WETTBEWERB ZUM NEUEN  
BAHNHOF GENF - CORNAVIN.

### Bahnhof-Wettbewerb Genf-Cornavin.

Entwurf Nr. 10 „Billets s. v. p.“

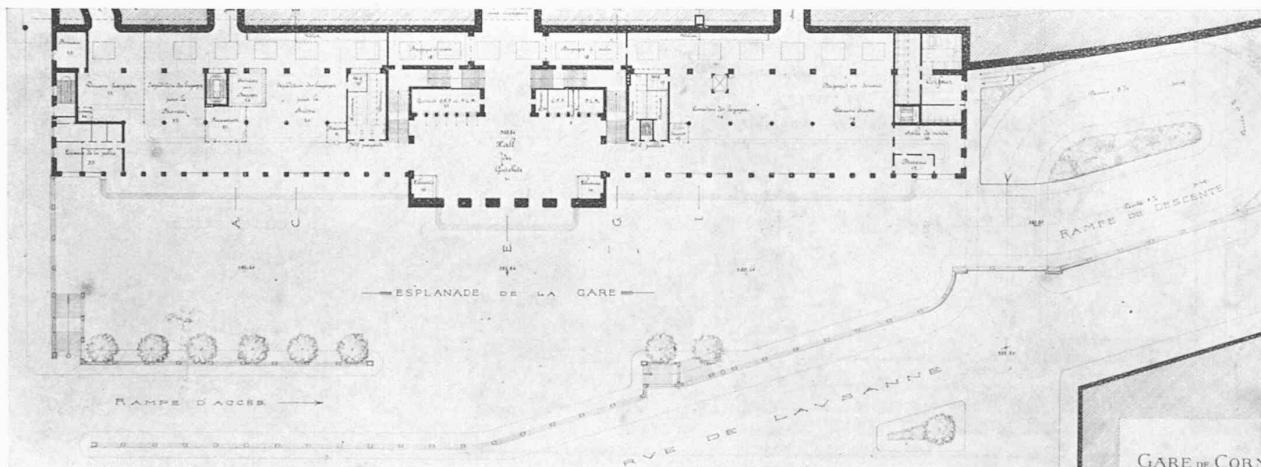
No. 10 (Billets, s. v. p.). Ce projet présente une solution avec plateforme au niveau du passage sous-voies; la plateforme manque de largeur, dans la partie N. E. en particulier, pour assurer la circulation et le stationnement des véhicules. La rampe de descente offre un mauvais débouché sur la rue de Lausanne et exige un grand sacrifice de terrain. L'expropriation indispensable de l'Hôtel des Familles augmente considérablement le coût.

Für 800 Fr. angekaufter  
Entwurf Nr. 72 „Clarum simplex“.

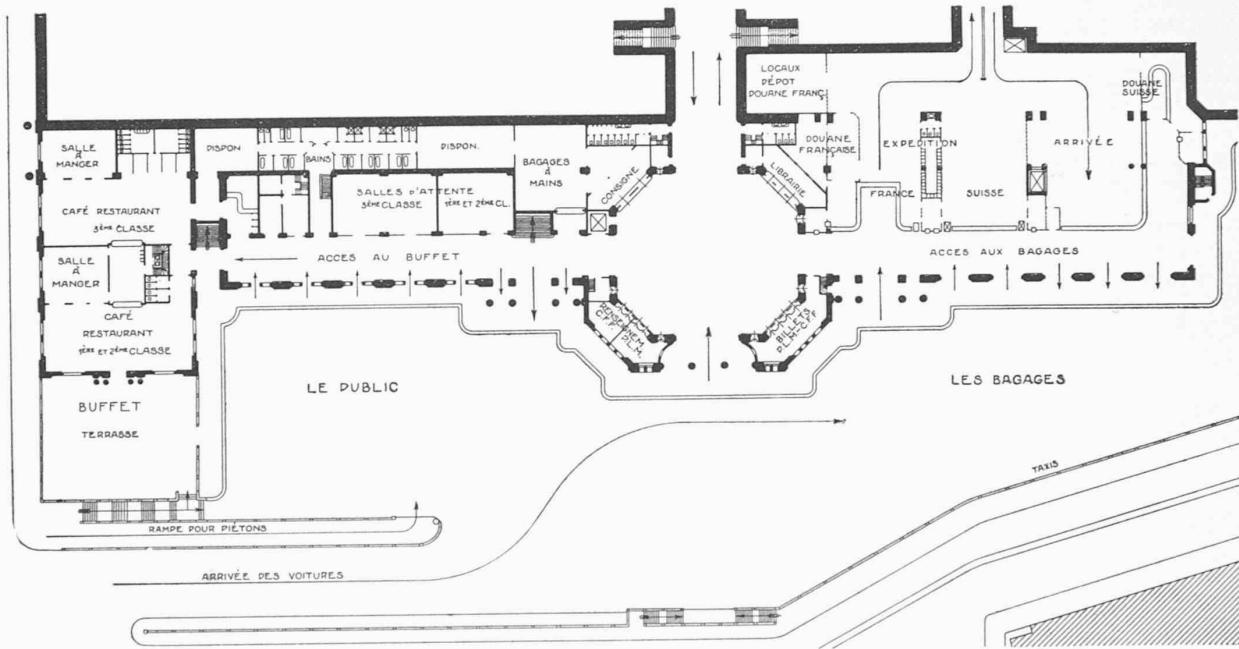
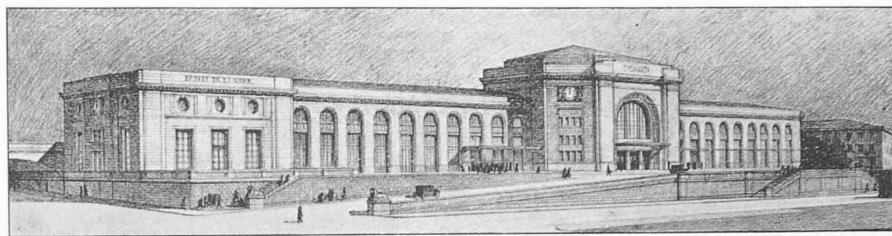
**No. 72 (Clarum Simplex).** Ce projet présente une solution de plateforme surélevée, rendant difficile la circulation des véhicules.

Le plan est bien étudié, l'idée en est originale. Les buffets sont placés au niveau de la place, leur surface est trop petite ainsi que celle des offices. L'accès aux buffets est défectueux. Les salles d'attente sont un peu sombres et trop petites. Le hall est exagérément monumental; l'entrée et la sortie sont communes. Le local des guichets à voyageurs est trop petit et mal compris. Le bagage à main est séparé du service des bagages. L'expédition et la livraison des bagages manquent de surface ainsi que les loges. Les douanes suisses et françaises sont mal éclairées; le tunnel séparé pour la communication de la douane française n'existe pas. Les toilettes sont mal réparties. La communication avec le quai I n'est pas favorable. La façade n'est pas heureuse, sauf celle de la variante. Le cube est trop élevé.

IV. Preis, 2500 Fr. Entwurf Nr. 64 „Canonica“.

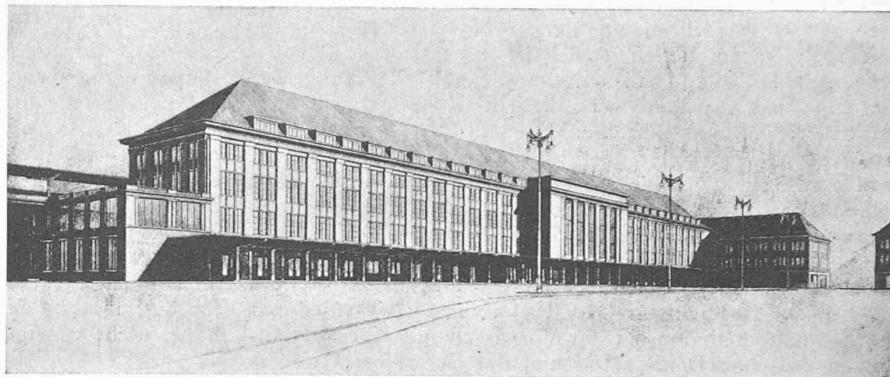
No. 64 (Canonica). L'étude générale de la place est bonne, exception faite de l'emplacement de la ligne du tramway.

Rez-de-chaussée: Le hall est trop allongé; il y a trop d'entrées. Les guichets à voyageurs, la librairie et les renseignements sont situés à contre-jour. La surface du local des guichets à voyageurs n'est pas suffisante. L'entrée et la sortie sont communes par le hall. La saillie de la marquise obligeant des points d'appui sur la place est gênante et obscurcit les locaux à bagages. Entresol: Abus d'escaliers. 1<sup>er</sup> étage: L'élargissement du quai I devant les escaliers est inutile.

Les façades sont d'une bonne ordonnance. L'indication des jours ne correspond pas aux locaux qu'ils éclairent. Le motif principal d'avant-corps est inutile.

Nr. 9 „Cornavin“.

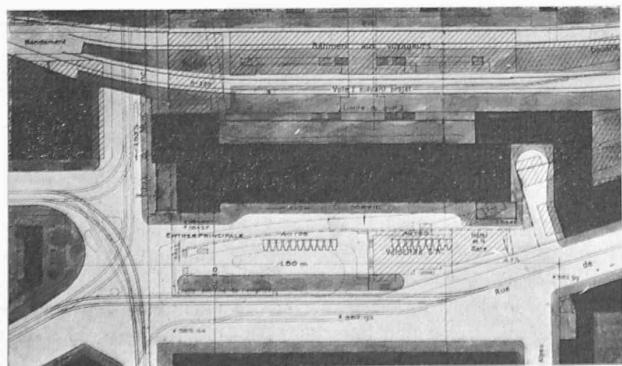
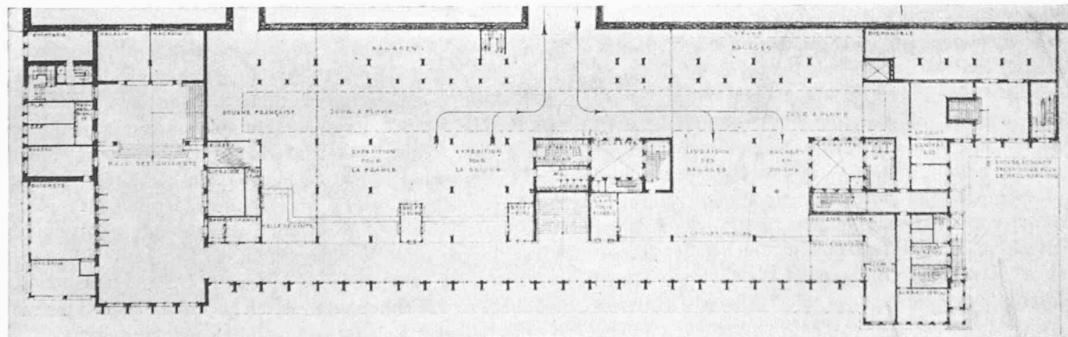
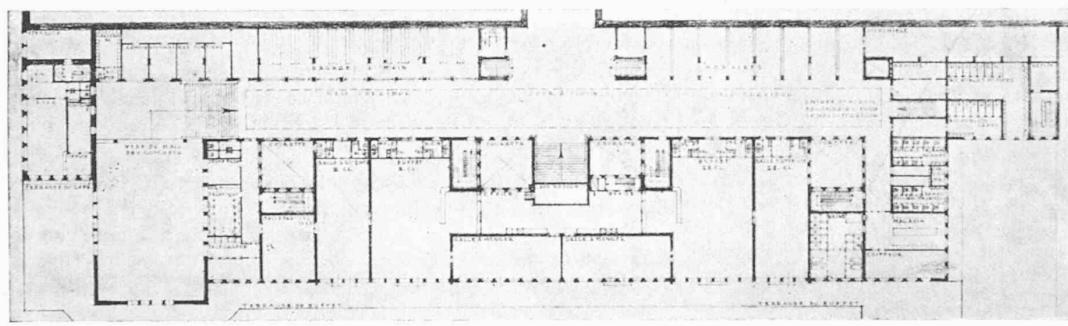
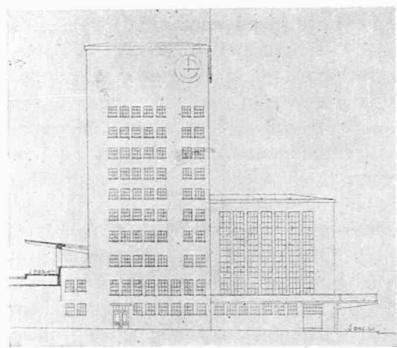
**No. 9 (Cornavin).** La possibilité d'une bonne ordonnance de la gare est empêchée par une saillie trop forte du bâtiment sur la place. Le stationnement des véhicules suivant le projet n'est pas admissible. La variante présentée avec la tour sur le trottoir de la rue du Mont-Blanc n'est pas réalisable. Au nord de la place, les pentes sont trop fortes.

L'idée générale du plan est bonne, mais serait d'une exécution très problématique à cause de la forte saillie du bâtiment sur la place. La combinaison pour les accès et la sortie est judicieuse. Plusieurs locaux sont trop grands; trop de place perdue par des services inutiles ou trop étendus quoique l'on sente une bonne étude du plan de l'entresol.

**Rez-de-chaussée:** Les locaux des bagages et des douanes sont mal éclairés; les piliers prévus devant les bancs de ces locaux sont gênants. Les loges pour les receveurs à bagages sont trop petites. La sortie secondaire à l'Est n'est pas désirable. Le bagage à main est mal placé; il devrait être au parterre, attenant aux locaux des bagages. Les locaux sanitaires devraient être au niveau des quais. Entresol: Mauvais emplacement des toilettes à l'entrée des salles d'attente et des buffets; ces derniers sont trop petits et le comptoir central trop étendu. Les W. C. publics sont trop vastes. 1<sup>er</sup> étage: Le corridor, bien éclairé sur le quai I, est trop large; c'est cette disposition qui oblige l'avancement trop grand du bâtiment sur la place, et empêche une bonne disposition des locaux de service. L'élargis-

sement du quai I est inutile. 2<sup>me</sup> étage: Les chambres du personnel du buffet sont trop vastes. La disposition des appartements dans la tour n'est pas heureuse.

Les façades sont sévères et disproportionnées. La tour, dans son ampleur, dépasse les besoins. Le cube est beaucoup trop important et dépasse les prévisions.
